Autorité environnementale

**Avis délibéré de l’Autorité environnementale
sur le complément du demi-échangeur de la
Varizelle à Saint-Chamond (42)**

n°Ae : 2020-37

Avis délibéré n° 2020–37 adopté lors de la séance du 4 novembre 2020

Figure 3 : Mise en compatibilité du PLU ; au centre et en croisillons rouges l'emplacement réservé R8 et en traits verts le nouveau réseau de haies protégées

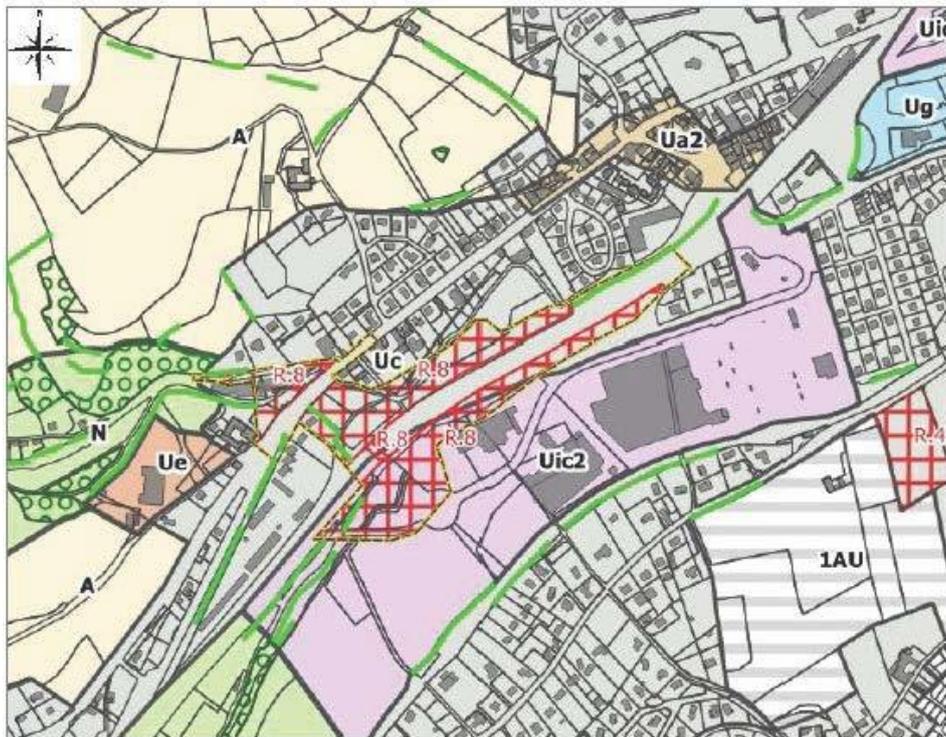
L'affirmation de la compatibilité du projet et de la modification du PLU avec le PPRI, sans étude hydraulique, n'est pas étayée par un argumentaire précis. Il en est de même pour ce qui est des risques miniers.

L'Ae recommande de compléter le dossier afin de démontrer la compatibilité de la modification du PLU avec les plans de prévention des risques minier et d'inondation.
